ШАЙБЫ ОПОРНЫЕ
К УСТАНОВОЧНЫМ ПАЛЬЦАМ

Washers bearing
for locating pins.
Design and sizesГОСТ
17777-72*Постановлением Государственного комитета стандартов Совета Министров СССР
от 6 июня 1972 г. № 1138 срок введения установленс 01.01. 1974 г.
до 01.01. 1990 г.

Изменение № 2 ГОСТ 17777—72 Шайбы опорные к установочным пальцам.
Конструкция и размеры

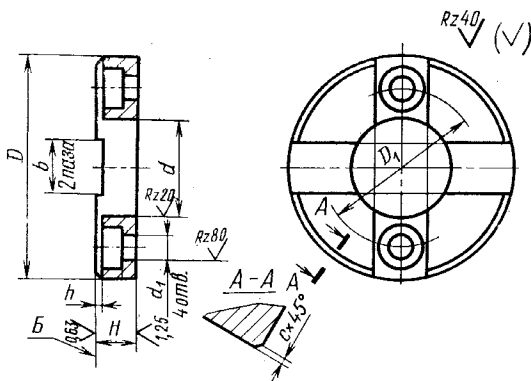
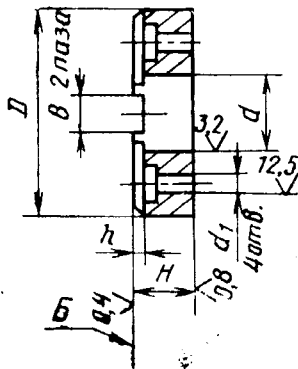
Наименование стандарта. Исключить слова: «и размеры», «and dimensions».
Пункт 2. Чертеж. Заменить изображение главного вида:

Пункты 2 (чертеж), 5. Заменить параметр шероховатости: $Rz\ 40$ на $Ra\ 6,3$.
Пункт 6 изложить в новой редакции: «6. Неуказанные предельные отклонения размеров: $H14, h14, \pm \frac{t_2}{2}$ ».
